115 年淹水數值模型第三次更新輔助管理
教育訓練

資料格式檢核(人工檢核) 注意事項說明

國立臺北科技大學

2026/05/29 (五)

雨量檔案格式

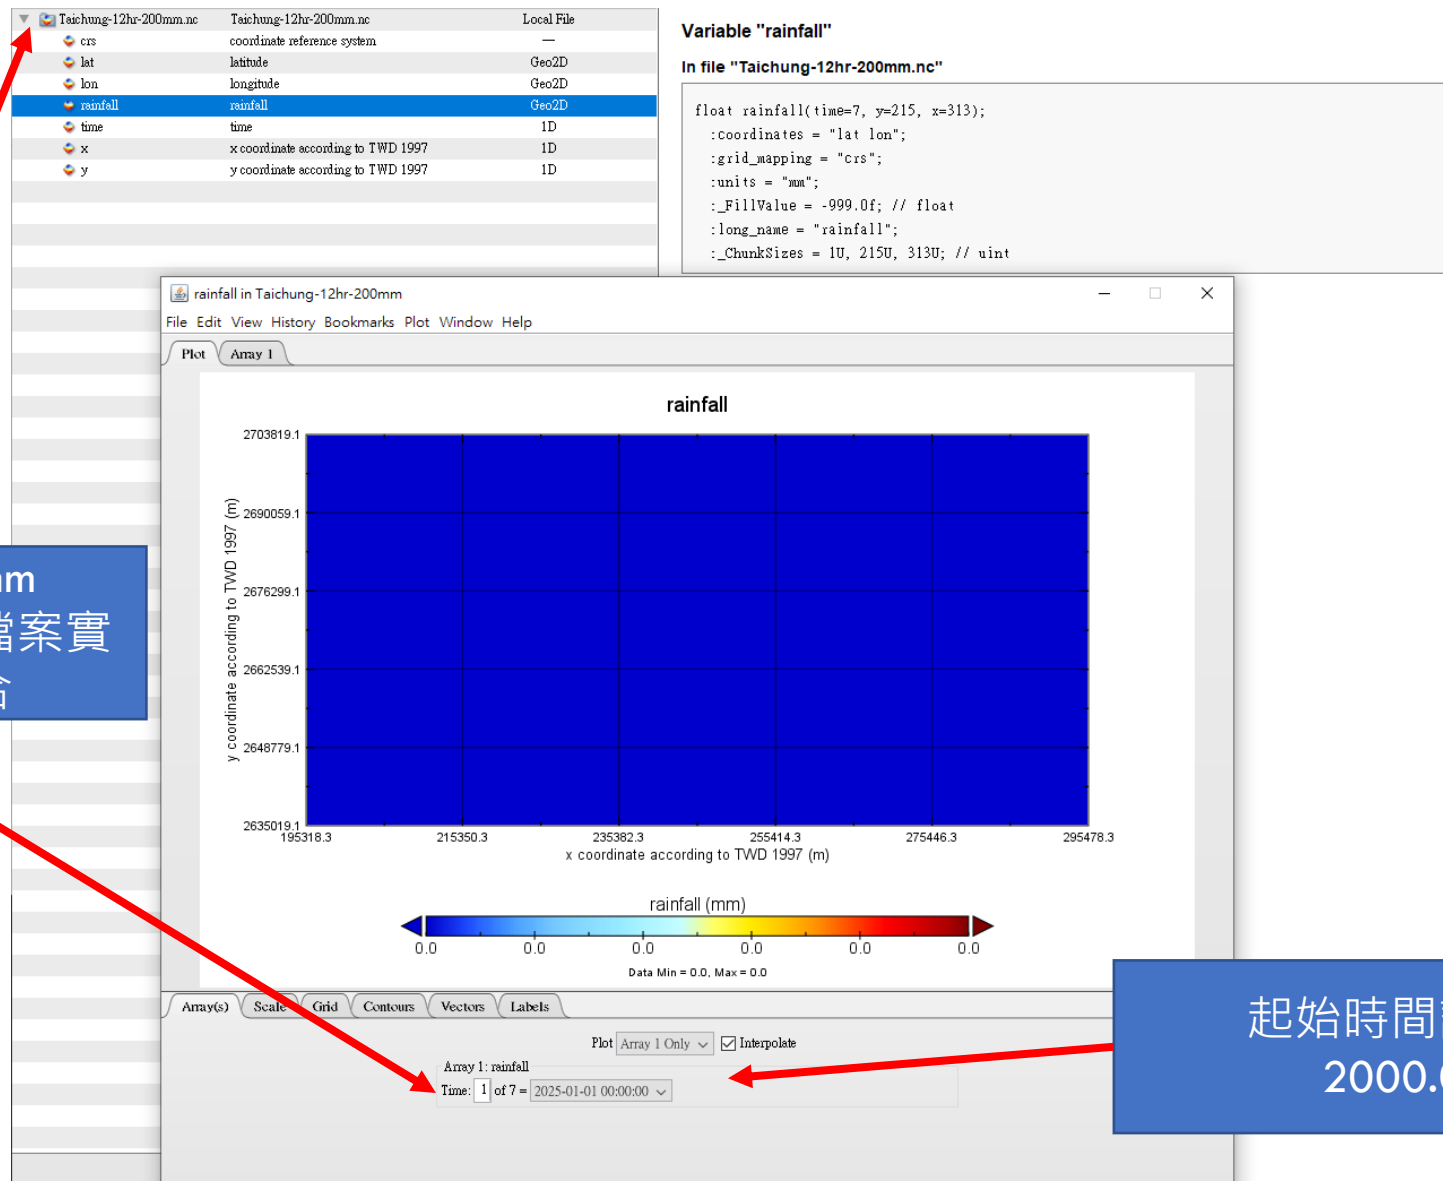
Taichung-12hr-200mm
檔名為12小時延時，檔案實際時間長度不符合

起始時間請設定為
2000.01.01

閘門物件對應欄位填寫說明

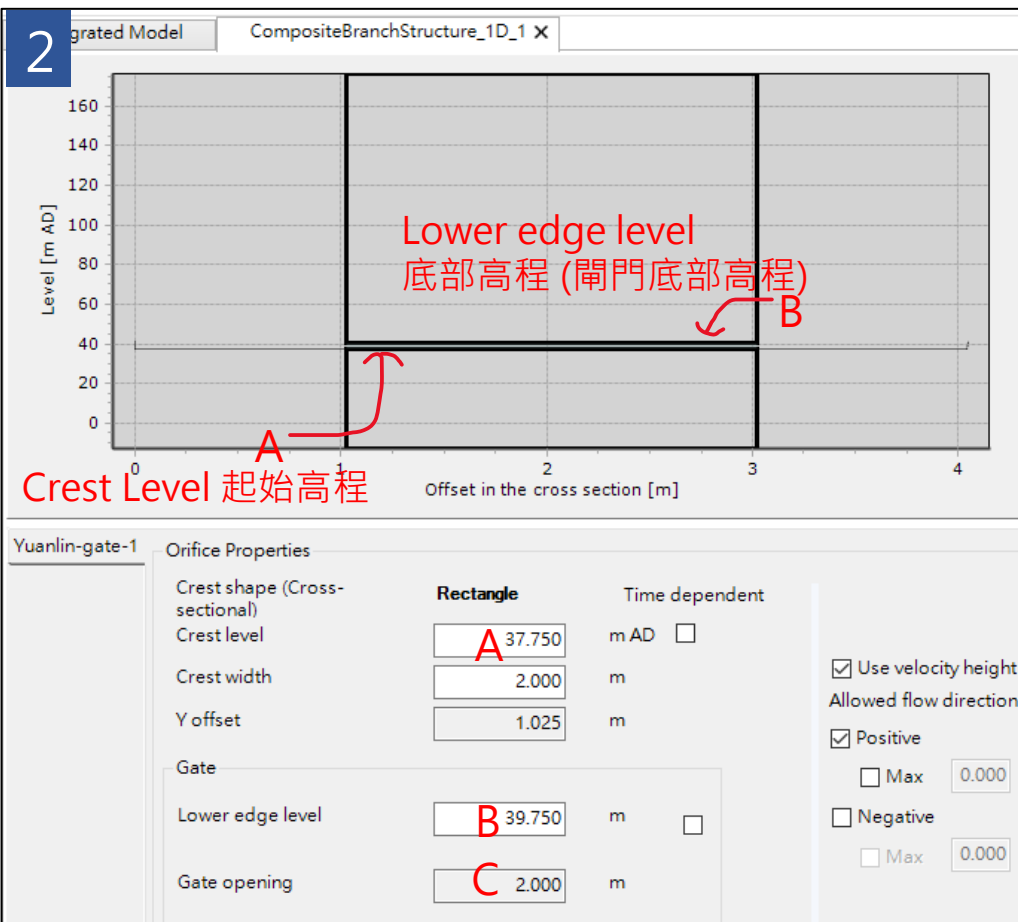
1 閘門設置應正確連接入口及出口位置，並依資料設定閘門尺寸、起始開度等資料。

2. 閘門位置 SHP 及 CSV，屬性含閘門代碼(ID)、閘門中文名稱(C_NAME，無名稱則空白)、座標(TWD97_X、TWD97_Y)、閘門數(G_NUMBER)、閘門寬(WIDTH，單位:m)、閘門高(HEIGHT，單位:m)、底部高程(B_EL，單位:m)、起始開度(I_O，單位:m)、河川(RIVER)、排水系統(DRAIN)、管理單位(M_UNIT，備註:須
